泊発電所 3号炉審査資料

資料番号	共止01 r. 4.0
提出年月日	令和5年12月22日

1号及び2号炉設置の
洗浄排水処理系及びアスファルト固化装置の
共用取止めによる影響について

令和5年12月
北海道電力株式会社

第4.3.1図 滅却装置等の年間排気放散量による放射性物質の漏洩(1号及び2号炉)

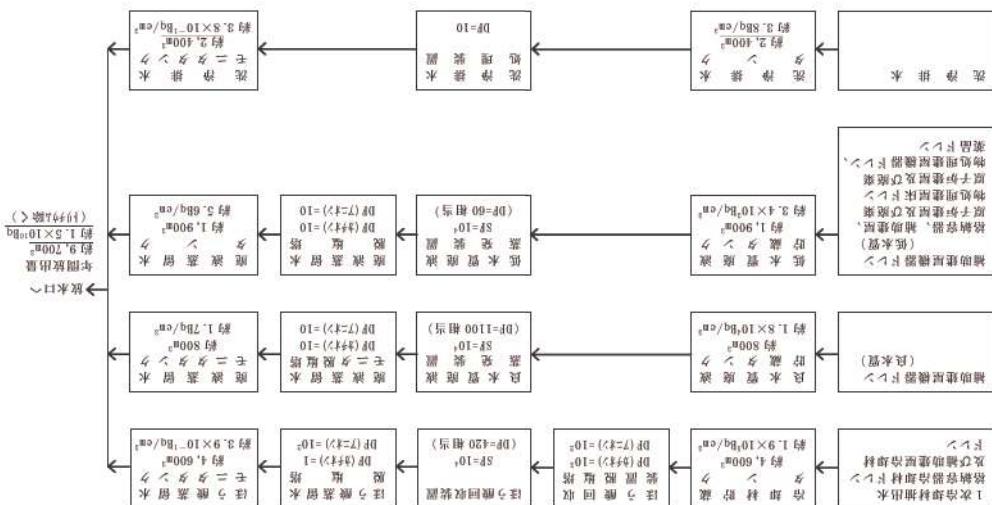
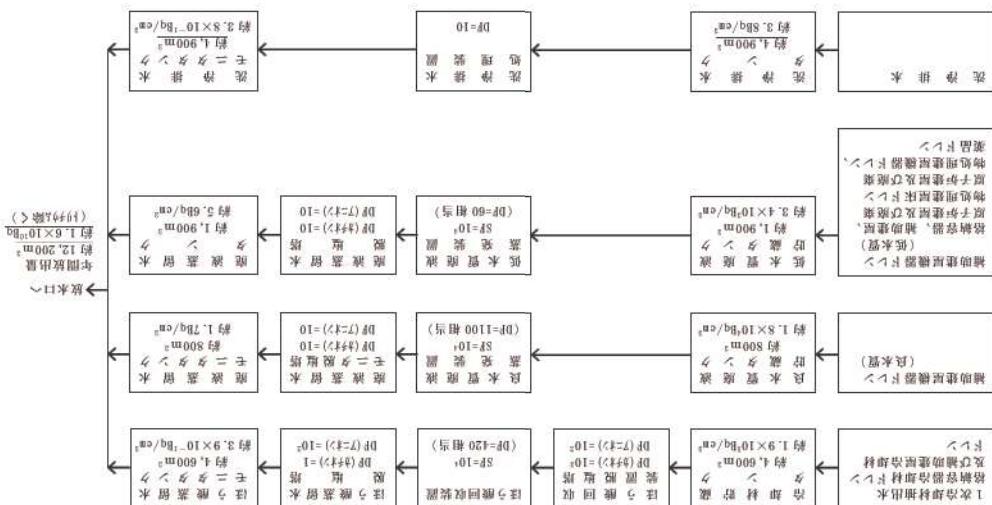
- ・共用化取止めに伴う1号及び2号炉における洗浄排水の年間発生量及び年間推定放出量の変更
(4,900m³/y→2,400m³/y)によって、年間放出量が減少する(1.6×10¹⁰Bq→1.5×10¹⁰Bq)。

第1図 放射性廃棄物処理設備系統概要図（1／2）

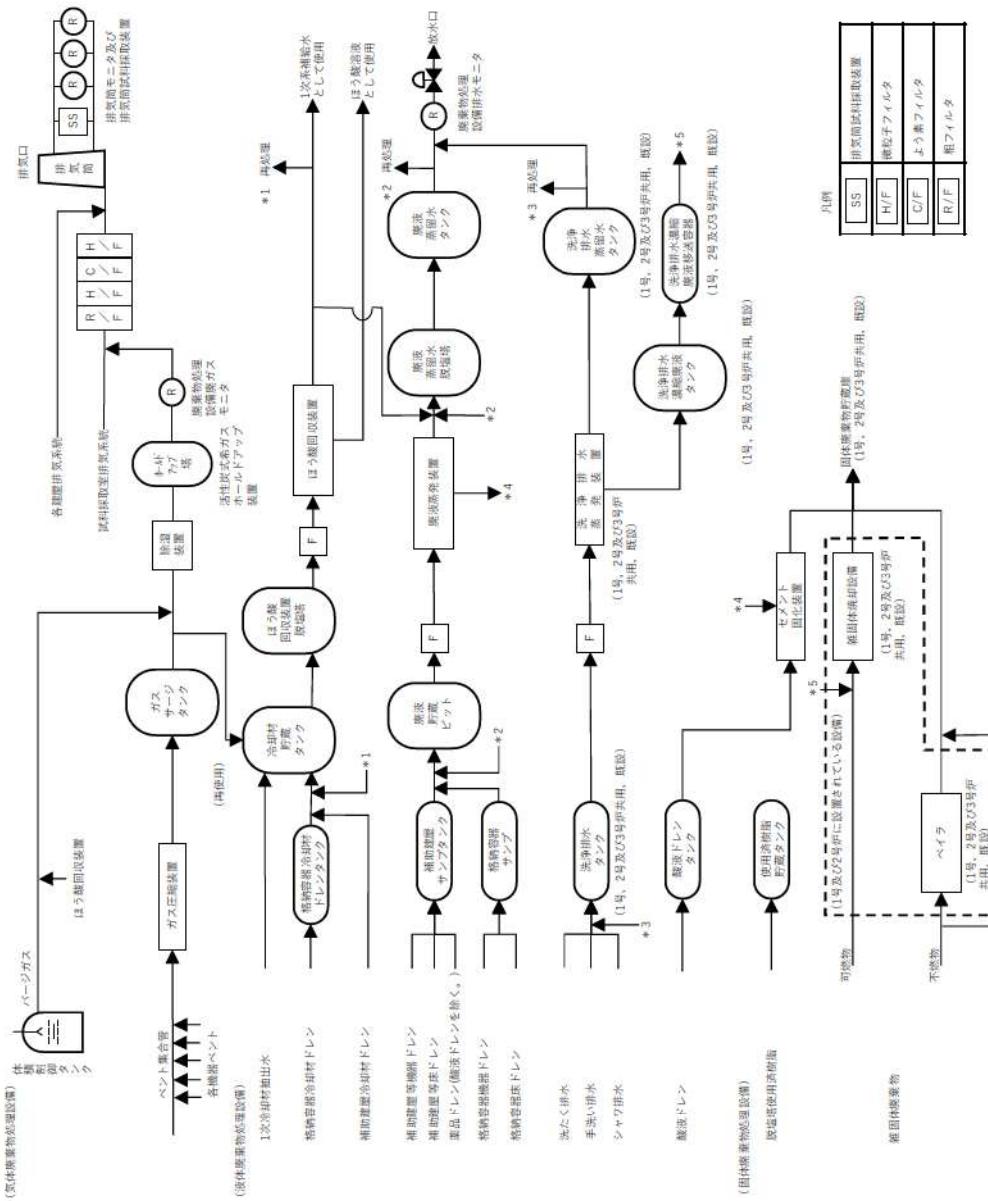
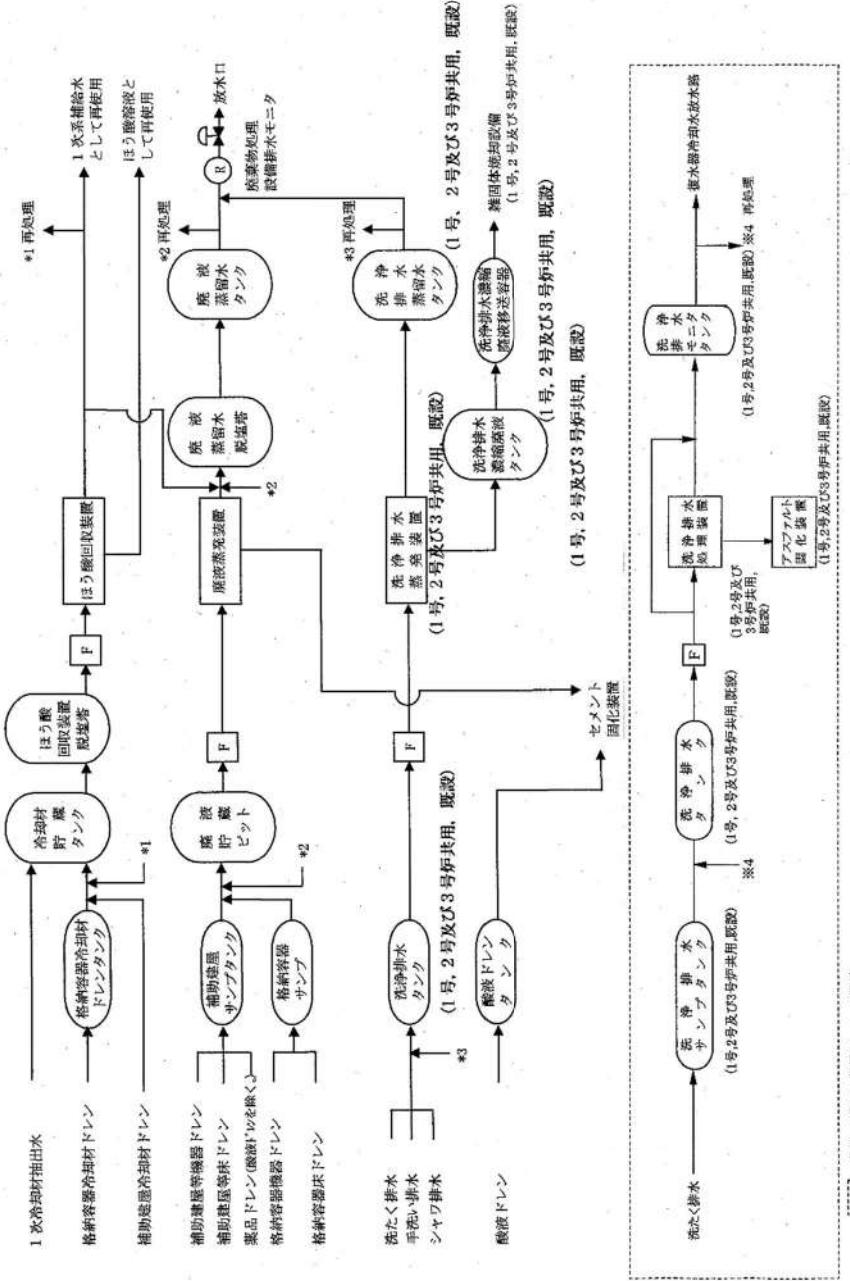
（変更前）

(変更後)

第2図 液体廃棄物処理系統説明図 (1/2)

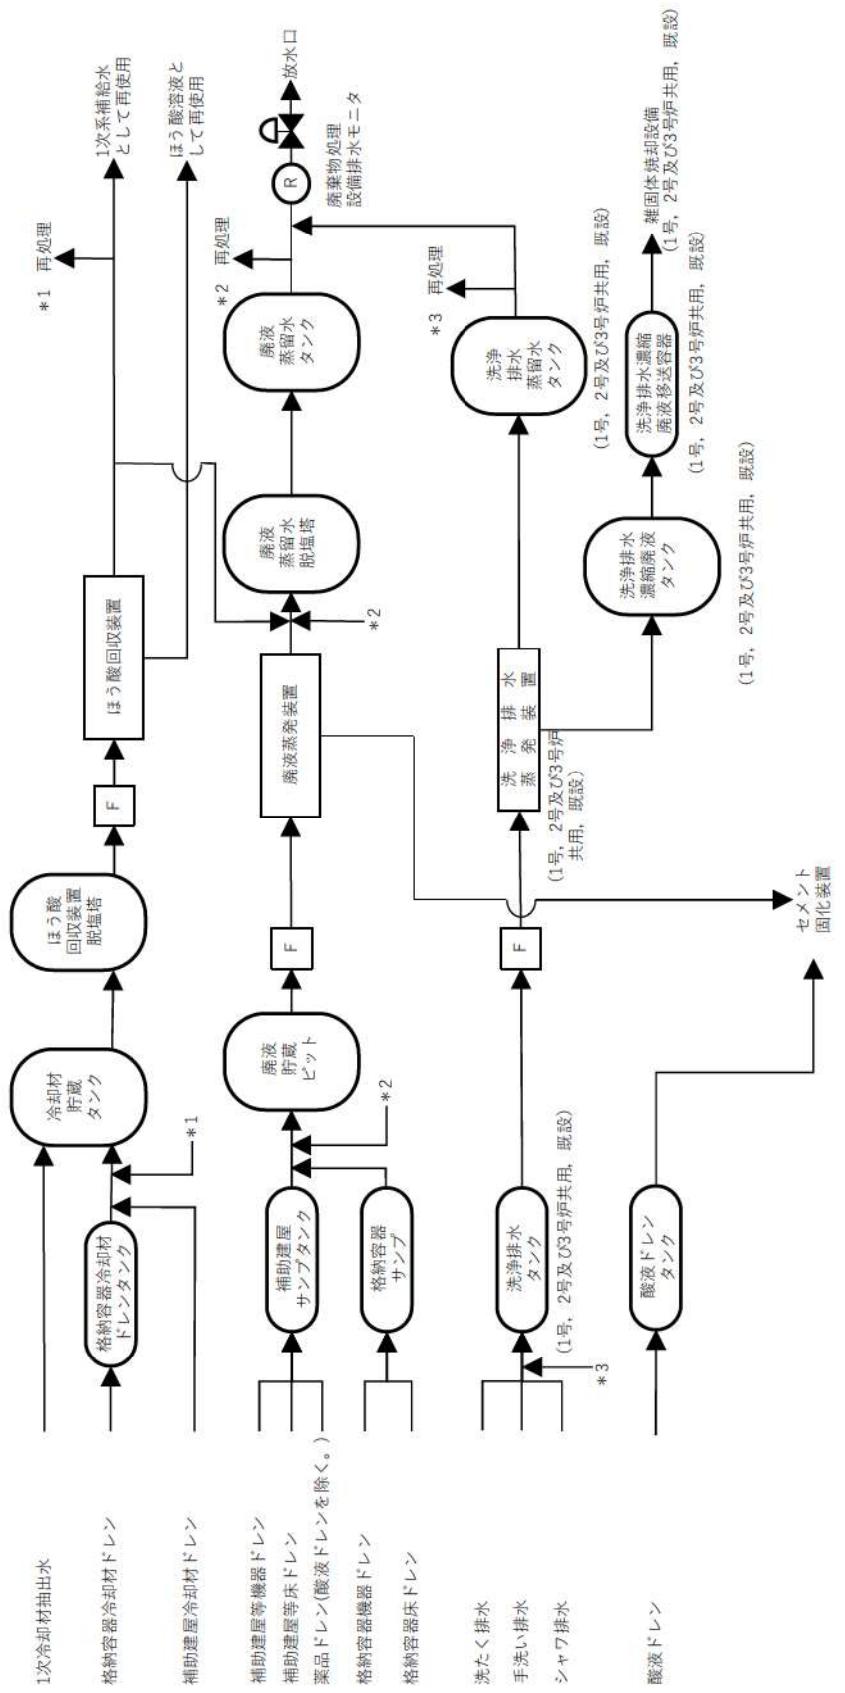
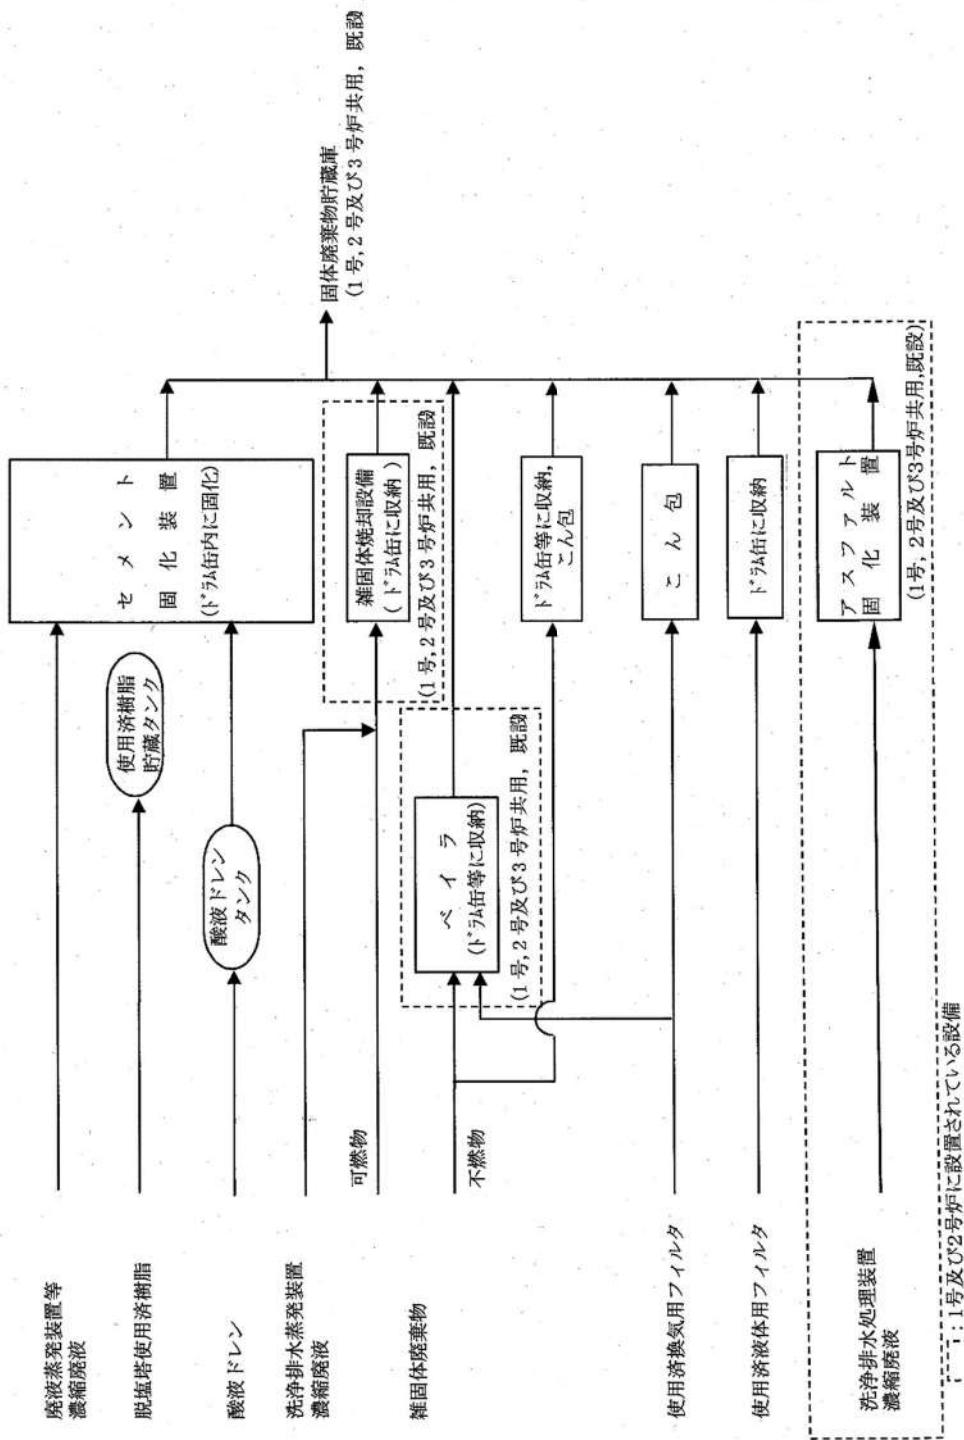
(変更前)

(変更後)

第3図 固体廃棄物処理系統説明図 (2/2)

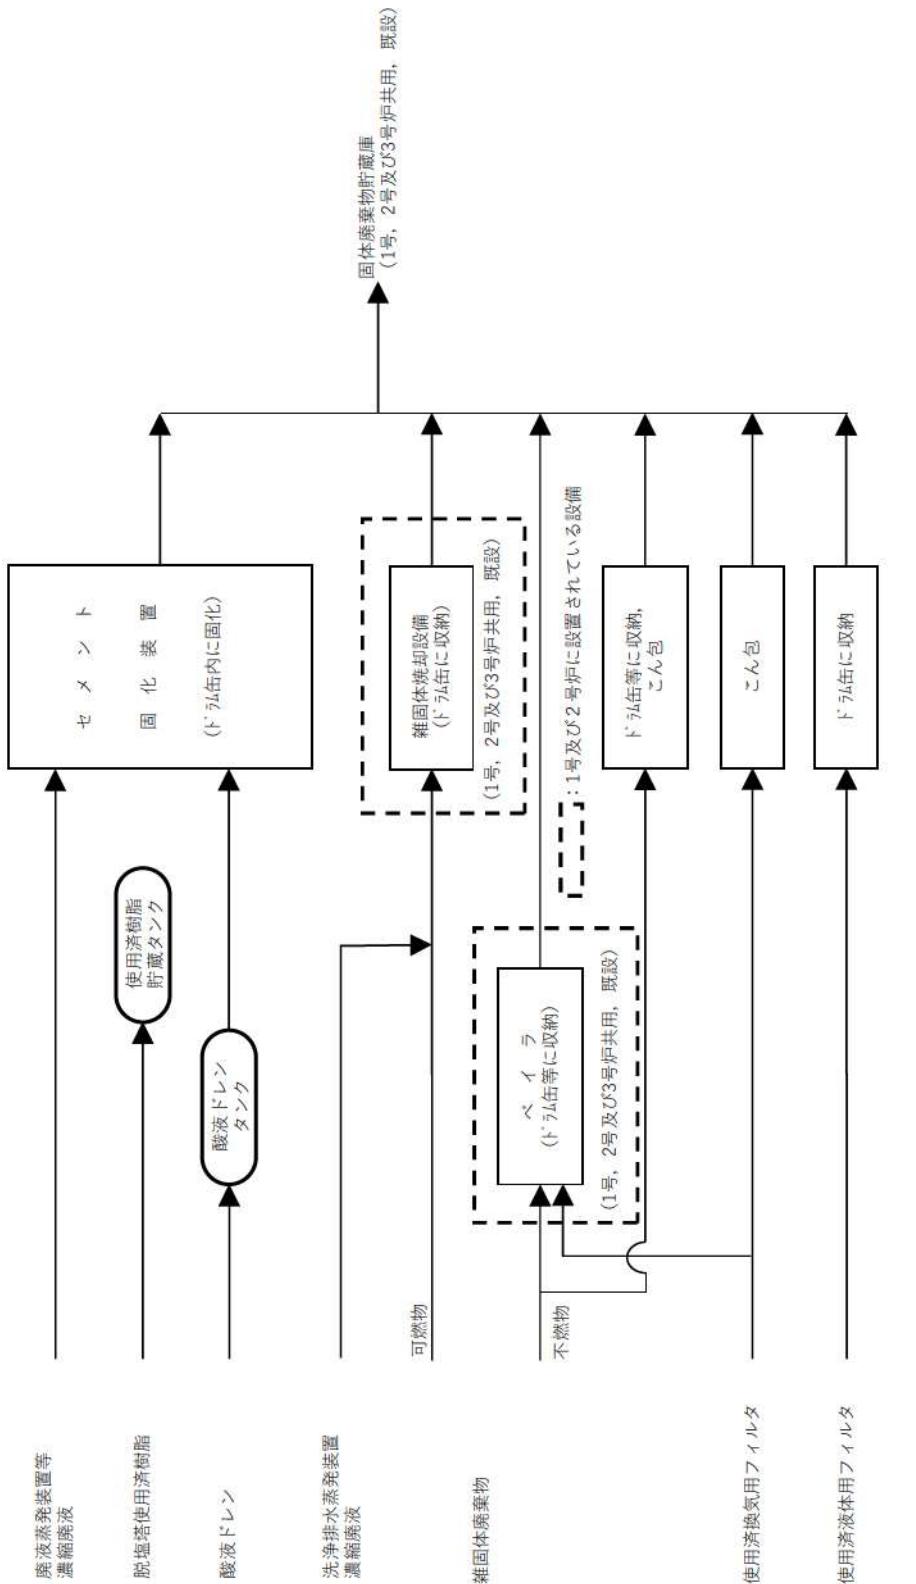
(変更後)
